令04原機（科臨）012  
令和4年10月27日

国立研究開発法人日本原子力研究開発機構原子力科学研究所の原子炉施設

〔STACY（定常臨界実験装置）施設〕に係る使用前確認申請書  
記載事項の変更届

〔STACYの更新〕

図3.1 保全重要度分類フロー

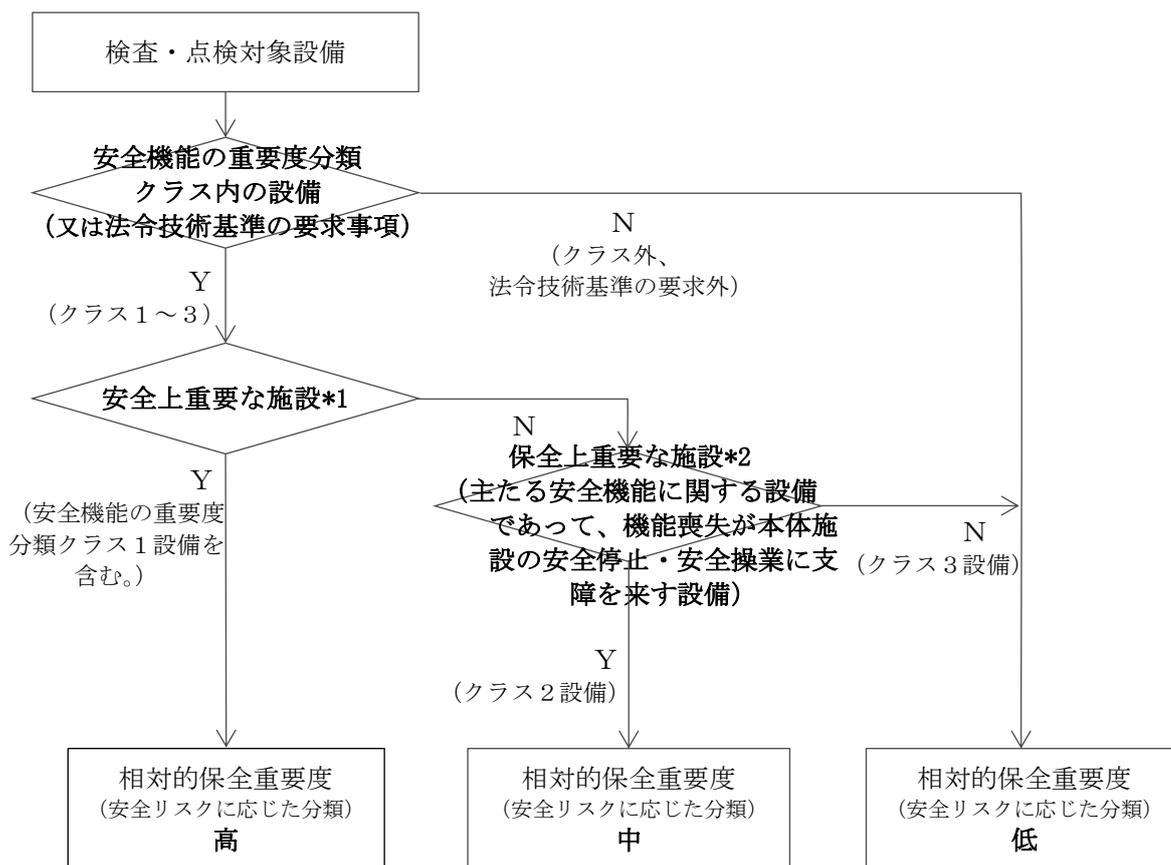
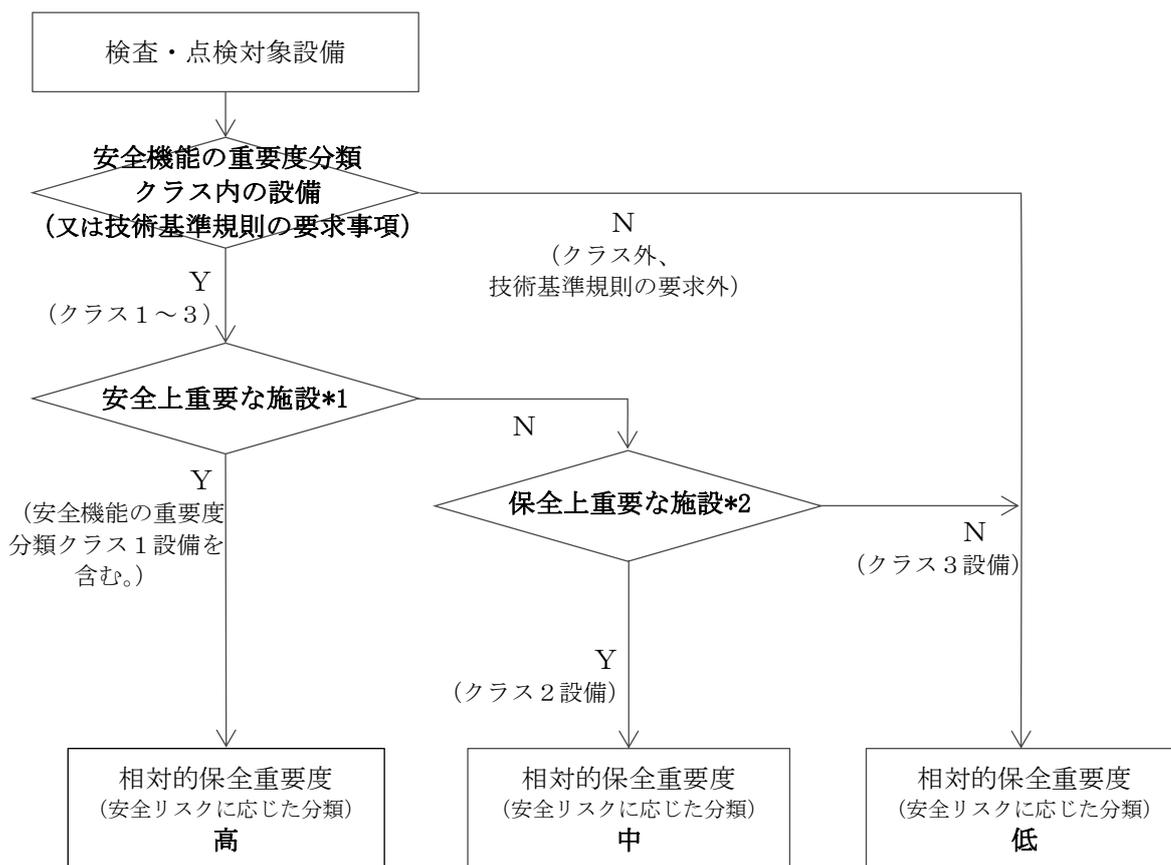
- (2) 申請書添付書類3「施設管理の重要度が高い系統、設備又は機器に関する説明書」について、施設管理実施計画に係る保全文書として「原子力科学研究所施設管理実施計画に係る保全文書策定要領」を新規に制定したため。

添付書類 3 「施設管理の重要度が高い系統、設備  
又は機器に関する説明書」の変更について

添付書類3「施設管理の重要度が高い系統、設備又は機器に関する説明書」について、次のとおり変更する。

STACY施設における系統、設備又は機器は、国立研究開発法人日本原子力研究開発機構の「保全文書の策定等に関するガイド（保全文書ガイド）」に従い、試験研究炉の安全機能の重要度分類に応じて以下に示す「保全重要度」に従い管理を行う。

STACY施設における系統、設備又は機器は、「原子力科学研究所施設管理実施計画に係る保全文書策定要領」に従い、試験研究炉の安全機能の重要度分類に応じて以下に示す「保全重要度」に従い管理を行う。
